新竹縣政府工程查核代表照片表

工程名稱：污水下水道系統第二期實施計畫污水管線系統工程-分支管線及用戶接管工程第五標

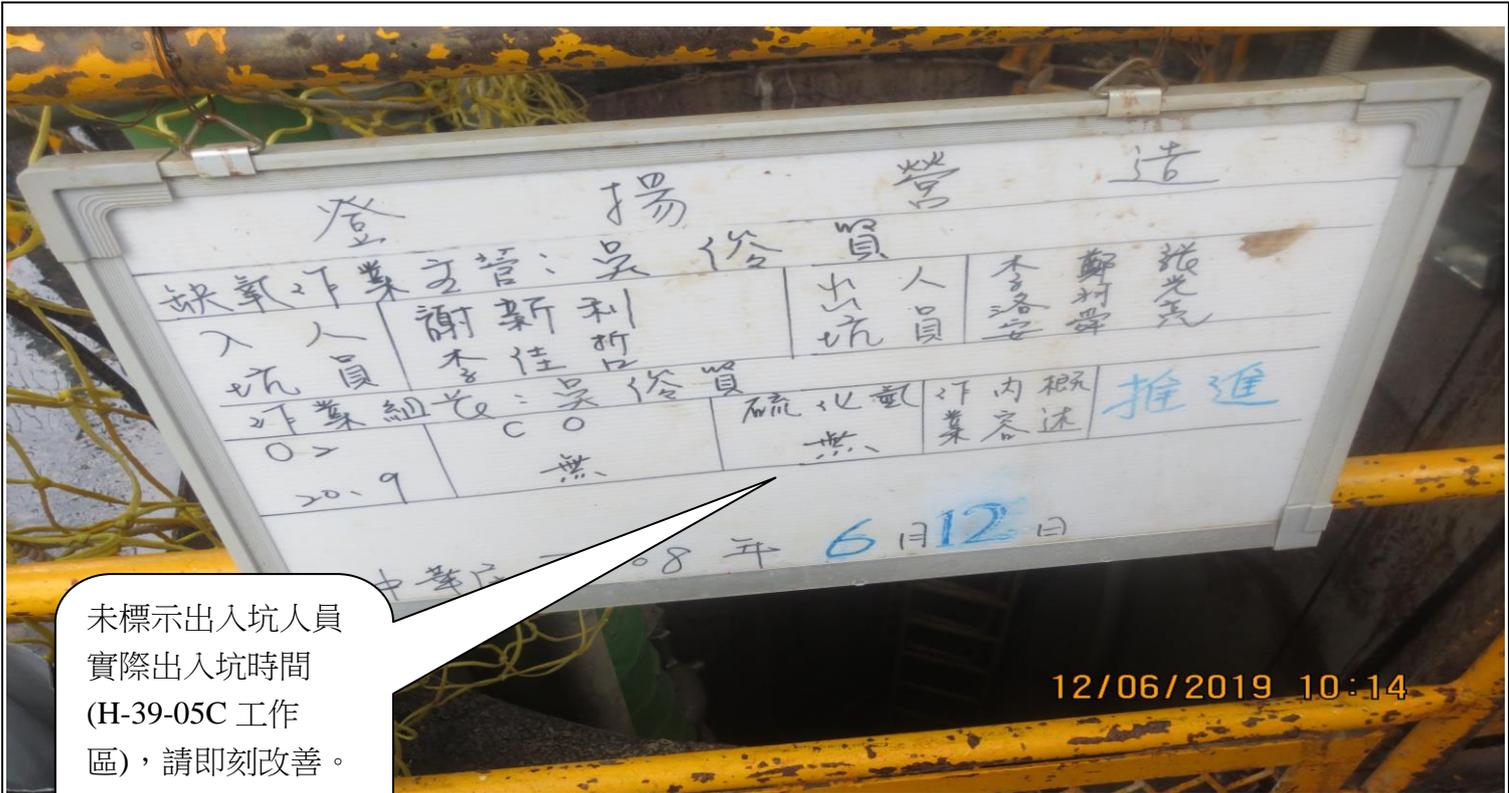
和平街用戶接管前巷路面 AC 假修護，一處不平整積水，請改善。
